ANEXO 5

2. Atención Observaciones supervisión del contrato

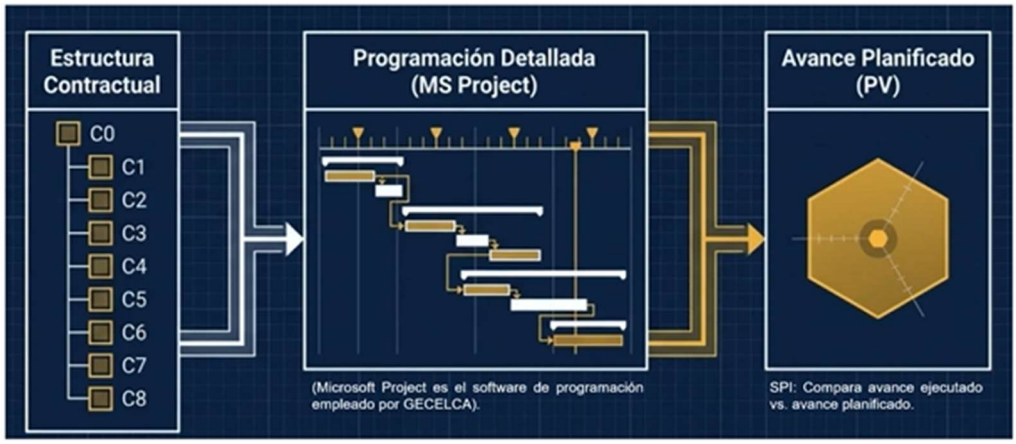
1. Que el documento modifica las metas previstas en el plan de ejecución vigente para las 2.378 soluciones fotovoltaicas aprobadas en el plan de ejecución actual que tienen plazos de ejecución establecidos y fechas para la entrega de las soluciones en operación y legalizadas ante el operador antes de la suscripción del otrosí No. 1 y que se encuentran en ejecución mediante el contrato de implementación en ejecución, por tanto, se solicita presentar la debida justificación técnica, operativa y contractual que sustente la modificación y reprogramación de las metas aprobadas para las 2.378 soluciones en ejecución., Se solicita revisar y garantizar la congruencia y consistencia entre las metas de unidades instaladas y entregadas en servicio contempladas en las metas del plan de ejecución y el número de usuarios proyectados en el cronograma para las etapas de ejecución para caracterización, evaluación, favorabilidad, factibilidad y ejecución., de manera que exista correspondencia entre los usuarios proyectados en cada etapa y las metas de soluciones fotovoltaicas previstas para instalación y entrega en servicio.

2. De otra parte, con respecto a la programación mensual de la ejecución de los recursos 2026, se solicita presentar de manera separada y discriminada la proyección de los gastos de inversión y los gastos con cargo a los recursos de remuneración. Así mismo, se requiere remitir los archivos editables en formato (Excel) que soportan y sustentan los cuadros y cifras incorporados en el plan de ejecución presentado en formato PDF, con el fin de facilitar su revisión, verificación y validación por parte de la supervisión.

3. Revisar y ajustar la cantidad de usuarios reportados para la etapa de caracterización. dado que en el ítem 2,4 "caracterización" no se encuentran incluidos los usuarios caracterizados a la fecha con la Fundación Santo Domingo. En consecuencia, la información desagregada presentada en el Plan de Ejecución, no permite evidenciar de manera integral la totalidad de usuarios correspondiente a las 10.118 Soluciones Fotovoltaicas aprobadas mediante el otrosí No.1. Por lo anterior, se solicita incorporar dicha información y presentar las cifras debidamente consolidadas y consistentes con la meta contractual aprobada.

4. Frente al Componente 8, se observa que el Plan de Ejecución no presenta especificidad en cuanto a la ejecución de sus actividades: aunque se reconoce su carácter transversal, no se evidencia una organización de dicho componente conforme a las fases contempladas en el Plan de Gestión Social, instrumento rector en esta materia, y en el Anexo No.1 - Cronograma del contrato, el Componente 8 se relaciona en una única fila que cubre la totalidad del plazo contractual, sin desagregación de tareas, hitos ni fechas específicas, que permita realizar un objetivo seguimiento a dicho componente.

En relación a la ponderación dada a las actividades principales planteadas en el plan de ejecución y como resultado del análisis técnico realizado a la propuesta de pesos otorgados a las actividades, se identificaron actividades con ponderación, sobre las cuales se considera no deberían tenerlo, toda vez que están inmersas en la ejecución, como son los componentes C0. Legalización Contrato-V2026 y C6. Supervisión e Interventorías de Contratos Derivados, para el resto de componentes desde el MINISTERIO se presenta la siguiente propuesta.

3.4 Revisión de la propuesta de ponderación presentada por la Supervisión del MME.

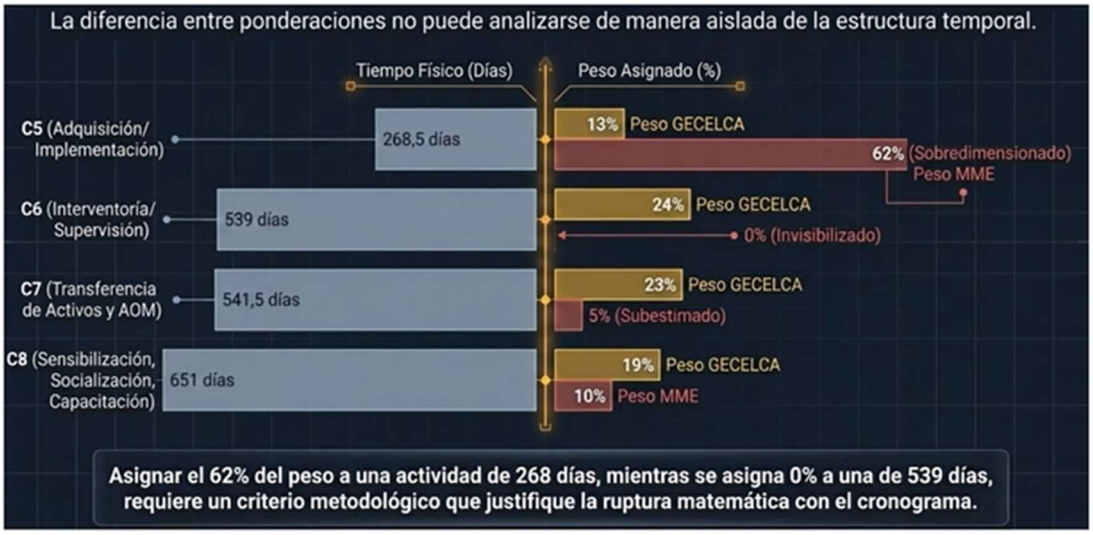
Circulado en rojo: El 0% asignado a C6 (Interventoría y Supervisión).

La naturaleza transversal de una actividad no elimina su condición de componente ni la obligación contractual de hacer seguimiento sobre su avance (Num. 22.2.2).
